# SA設備の重要度に応じた効率的かつ効果的運用の推進 -保安規定における運転上の制限(LCO)等の改善について-

(面談における指摘事項の回答)

2023年9月28日 原子力エネルギー協議会

## 2. 面談における指摘事項の回答(No.1) 【1/3】

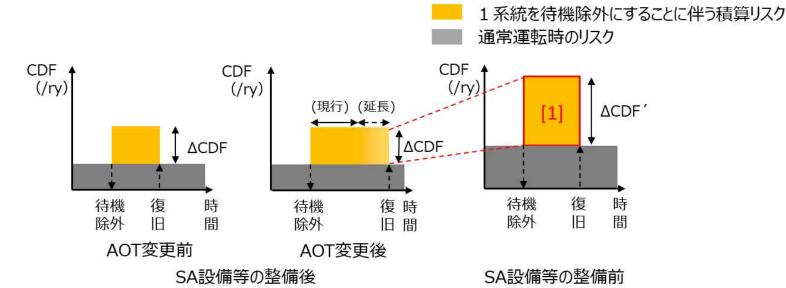
▶ 要求される措置の完了時間 (AOT)を、炉心損傷頻度を考慮して変更しようとしているので、その考え 方を整理すること。また、非常用ディーゼル発電機のみを変更対象とする抽出の考え方を整理すること。

【回答】AOT※変更の基本的考え方は以下。

- (1)LCO逸脱時は、単一故障基準が一時的に緩和されている状態であることから、AOTを必要以上に 長くすることは好ましくない
  - ⇒適切なAOT設定により、リスクの増分を十分低く抑える
- (2)LCO逸脱からの復旧のため、原因特定、復旧方法の検討、復旧作業、機能確認等の期間を確保 ⇒適切なAOT設定により、作業品質を確保する
- (3)安定運転している原子炉を停止させることにより、過渡的な状態が発生するリスクを回避 ⇒適切なAOT設定により、原子炉停止操作に起因するリスクを低減する

適切なAOT設定には、(1)~(3)のリスクのバランスを取りつつAOTを設定することが重要 (従来は、主として工学的判断に依っていたが、リスク情報活用が期待される)
